改善箇所説明図③

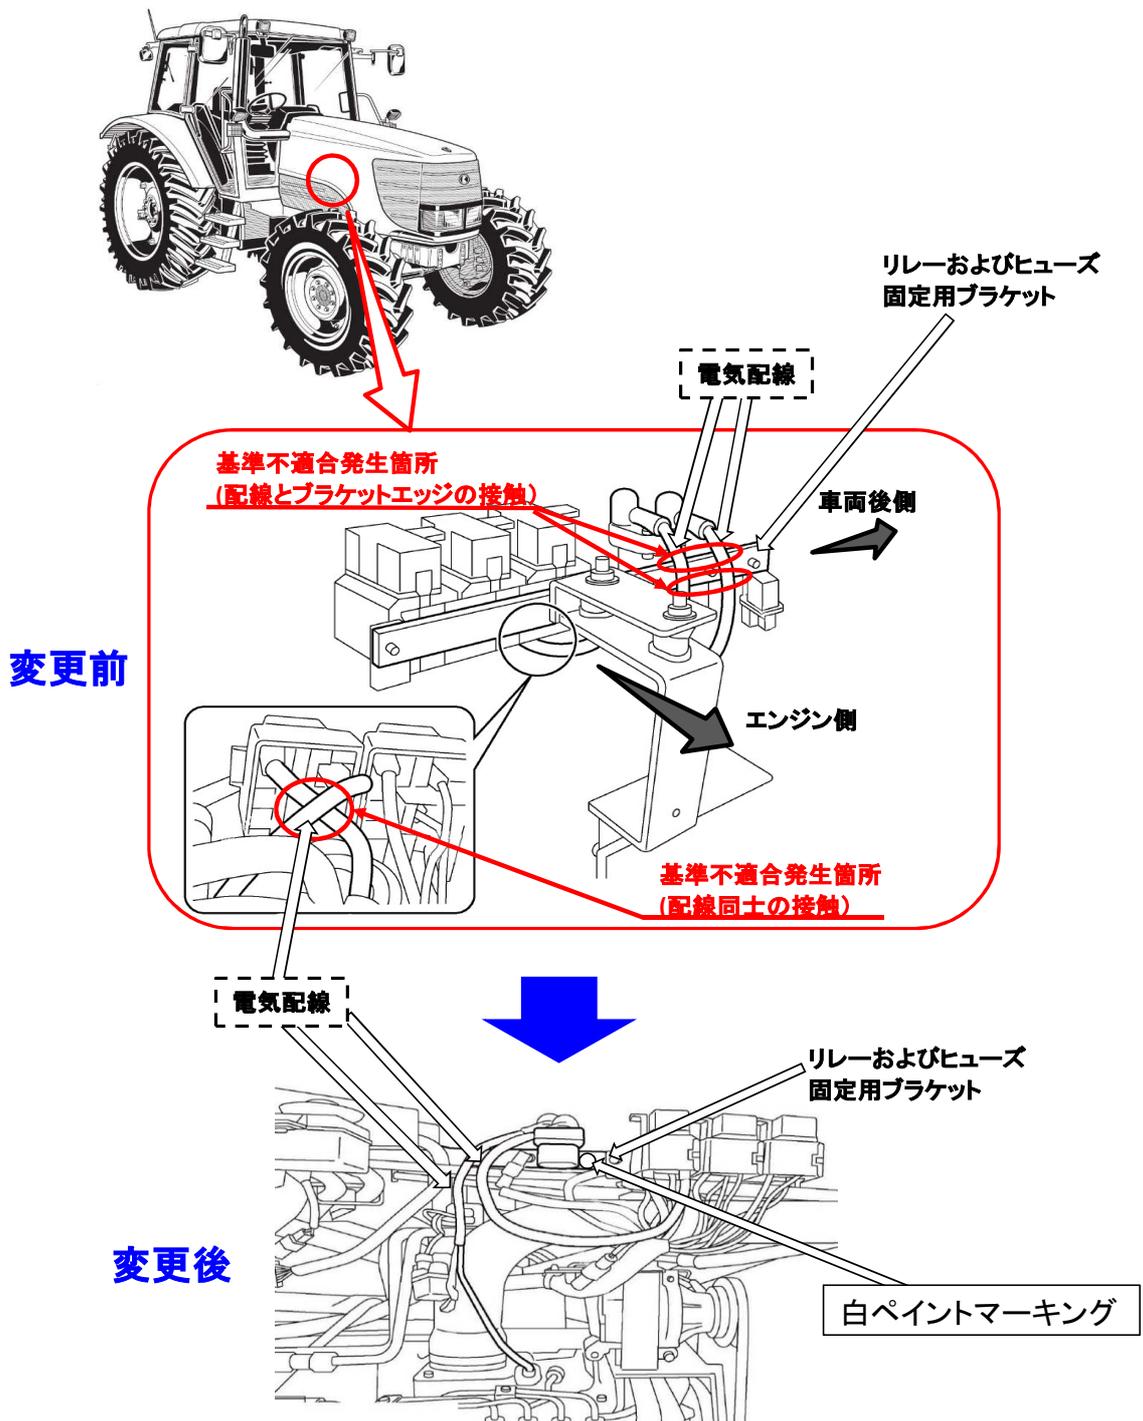
注: [] は点検し交換、および配索経路を変更する部品を示す。

農耕用トラクタにおいて、電気配線の取り回しが不適切なため、電気配線とリレー及びヒューズ固定用ブラケットのエッジ部、または電気配線同士が接触しているものがある。そのため、走行振動等により、当該電気配線の被覆が摩耗し短絡して、最悪の場合、火災に至るおそれがある。

全車両、電気配線の配索経路を変更する。また、電気配線に損傷が見られるものは、電気配線を新品に交換する。

改善後の識別: 改善実施済車は、ブラケットのボルトに白ペイントマーキングを実施する。
